NÁZEV AKCE:	Novostavba trati Praha-Smíchov - Beroun		
PŘEDMĚT JEDNÁNÍ:	Dopravní řešení v rámci přípravné dokumentace k územnímu řízení (DUR) – zájmová oblast Malá Chuchle, Hlubočepy a Slivenec		
DATUM:	12.04.2022 10:00		
MÍSTO:	Odbor výstavby, dopravy a životního prostředí Oddělení dopravy – zasedací místnost Václava Balého 23/3, 153 00 Praha-Radotín		
ÚČASTNÍCI JEDNÁNÍ:	Dle prezenční listiny a další		UMCP-Velká Chuchle Doruceno: 23.04.2023 MCVCH 01754/2023 listy: přílohy: 4 druh:
ZAZNAMENAL:	Jiří Kuchař		
NA VĚDOMÍ:	Dle prezenční listiny a další

NÁZEV AKCE, PŘEDMĚT JEDNÁNÍ	Novostavba trati Praha-Smíchov - Beroun Dopravní řešení okolo portálů M. Chuchle a Hlubočepy
DATUM	12. dubna 2023
MÍSTO	Odbor výstavby, dopravy a životního prostředí Oddělení dopravy – zasedací místnost Václava Balého 23/3, 153 00 Praha-Radotín

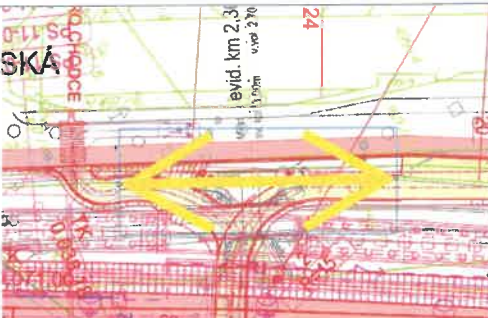
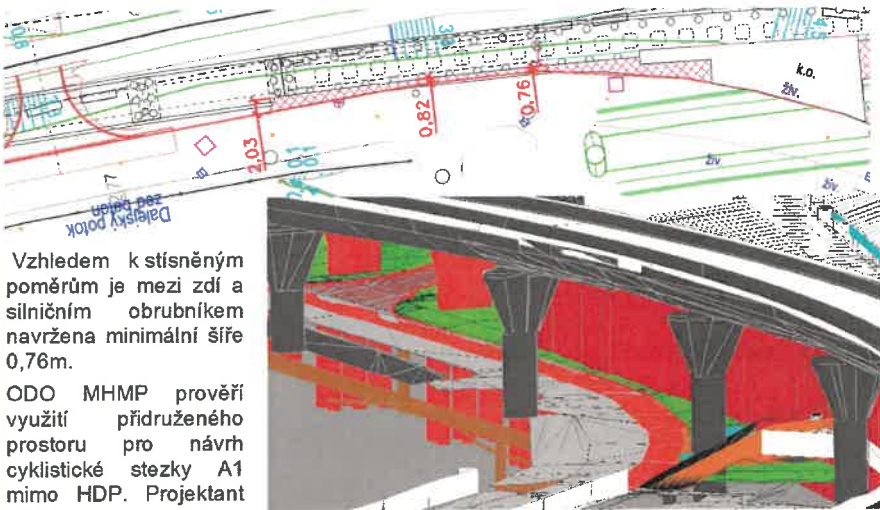
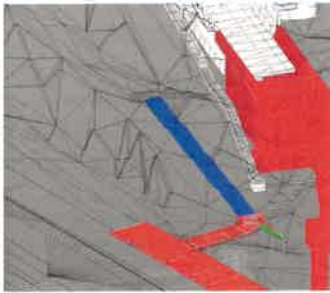
PROJEDNÁVANÉ BODY:		Řeší	Dokdy
A	M. Chuchle – přeložka místní obslužné komunikace ul. Podjezd	-	-
A.1	Návrh přeložky místní obslužné komunikace ul. Podjezd, včetně směrového a výškového průběhu, byl odsouhlasen zástupci DI KŘP HMP, OD MČ Praha 16, ODO MHMP, MČ Praha Velká Chuchle.	-	-
A.2	Vedení cyklistické trasy A11 po přeložené místní obslužné komunikaci byl zástupkyní ODO MHMP odsouhlasen .	-	-
A.3	Zástupci MČ Praha Velká Chuchle uvedli investiční záměr na zřízení parkovacích stání. V rámci stavby budou všechna dotčená parkovací stání obnovena. Návrh je ve spodní části podél stávající trati vedle protihlukové stěny.	-	-
A.4	Zástupci MČ Praha Velká Chuchle bylo potvrzeno vlastnictví a správa dešťové kanalizace MK ul. Zbraslavská a ul. Podjezd.	-	-
A.5	Projektant představil návrh svedení dešťové kanalizace gravitačně do koryta vodoteče. Zástupci MČ Praha Velká Chuchle upozornili na nutnost jímky a přečerpání. Neřešit ochranu vzdušné hladiny řeky jen zpětnou klapkou. Bude dále řešeno.	-	-

B.1	Ideový architektonický návrh parkových úprav byl zástupci MČ Praha Velká Chuchle odsouhlasen a bude dále rozpracován v samostatné studii, kterou na základě obalové křivky vyhotoví projektant MČ Praha Velká Chuchle-			
B.2	Zástupce MČ Praha Velká Chuchle požaduje pod Branickým mostem minimalizovat volně přístupné plochy (přesun hřiště). Bude prověřeno.		-	-
C	M. Chuchle – Přístup k technologickému objektu		-	-
C.1	Zaslepení místní obslužné komunikace ul. Zbraslavská byl odsouhlasen zástupci DI KŘP HMP, OD MČ Praha 16, ODO MHMP, MČ Praha Velká Chuchle.			
C.2	Zástupce MČ Praha Velká Chuchle nesouhlasí s omezením stávajících parkovacích ploch ul. Zbraslavské pro příjezd nákladních vozidel. Projektant zapracuje.		Projektant	-

C.3	Zástupce MČ Praha Velká Chuchle nesouhlasí s občasným vjezdem nákladních vozidel z ul. Zbraslavské a požaduje prověřit variantu rozmístění technologických objektů pod Branickým mostem ze severní (fialová) i jižní strany (modrá). Jižní přístup nákladními vozidly s využitím shromažďovací plochy IZS a stávající zaslepené MK ul. Zbraslavská. Severně umožnit jen příjezd osobních vozidel bez omezení stávajících parkovacích ploch. Projektant prověří možnosti přesunu technologických objektů pod velkochuchelskou opěru mostu.	Projektant	-
D	M. Chuchle – Přístupové komunikace a plochy IZS	-	-
D.1	Zástupci DI KŘP HMP, OD MČ Praha 16, ODO MHMP a MČ Praha Velká Chuchle byl odsouhlasen výškový a směrový návrh nástupní plochy a příjezdové komunikace IZS, včetně demolice stávajícího objektu č.p. 2 na p.č. 31.	-	-
D.2	Zástupci DI KŘP HMP souhlasí s kategorizací příjezdové komunikace a nástupní plochy IZS jako místo ležící mimo pozemní komunikaci za těchto podmínek: 1. Areál bude oplocen a komunikace uzavřena veřejnosti pomocí vjezdové brány (Ne je přehrazena závorou) 2. Vjezd bude omezen zákazem vjezdu doplněný dodatkovou tabulkou mimo „vozidel SŽ a IZS“. 3. Vjezd na komunikaci a nástupní plochu bude řešen chodníkovým přejezdem a v délce vjezdu bude osazena snížená obruba (podstupnice + 2cm). 4. Brána bude odsunuta cca 5m od napojení na MK. 5. Šíře vjezdu omezena na dva pruhy dle vlečných křivek.	-	-

E	portál Hlubočepy	-	-
E.1	Vedení cyklistické trasy A1 přimknutím k MK ul. Hlubočepské byl zástupkyní ODO MHMP odsouhlasen .	-	-

E.2	Zástupkyně ODO MHMP požaduje v křížení A1 a A111 v přidruženém dopravním prostoru podél ul. Hlubočepské zjednodušit řešení pro uživatele jedoucí po cyklotrase A1. Zástupci DI KŘP HMP souhlasí. Projektant zapracuje požadavek		Projektant -
E.3	Zástupkyně ODO MHMP požadovala prověřit šířku přidruženého prostoru podél ul. Hlubočepské po vybudování železniční opěrné konstrukce. Vzhledem k stísněným poměrům je mezi zdí a silničním obrubníkem navržena minimální šíře 0,76m. ODO MHMP prověří využití přidruženého prostoru pro návrh cyklistické stezky A1 mimo HDP. Projektant prověří.		
E.4	Zástupkyně DI KŘP HMP požaduje prověřit zásah vykonzolované části železniční opěrné konstrukce do průjezdného profilu MK ul. Hlubočepské. Vykonzolovaná část železniční opěrné konstrukce je umístěna mimo průjezdný profil ve výšce 6,0m.		
E.5		 Stavbou bude dotčena stezka propojující chodník podél kapacitní rychlostní místní sběrné komunikace ul. K Barrandovu (MO) a stezku pro chodce a cyklisty A111. Stezka v současném stavu není v souladu s požadavky vyhlášky 398/2009 (překročený max podélný sklon). Vzhledem k omezenému prostoru byla zvolena jako jediná možná varianta propojení výškových úrovní pomocí venkovního schodiště. Zástupkyně DI KŘP HMP požaduje dostatečné rozšíření mezipodest a doplnění schodnic o prvky umožňující vedení kola a kočárku po schodišti. Zástupkyně ODO MHMP prosí o rozšíření schodiště na 2,5 m (cca) tak, aby mohla být část osazena prvky usnadňující pohyb s dětským kočárkem a vedení jízdního kola. Tato část by mohla být zábradlím oddělena od zbytku schodiště o šíři min. 1,5 m.
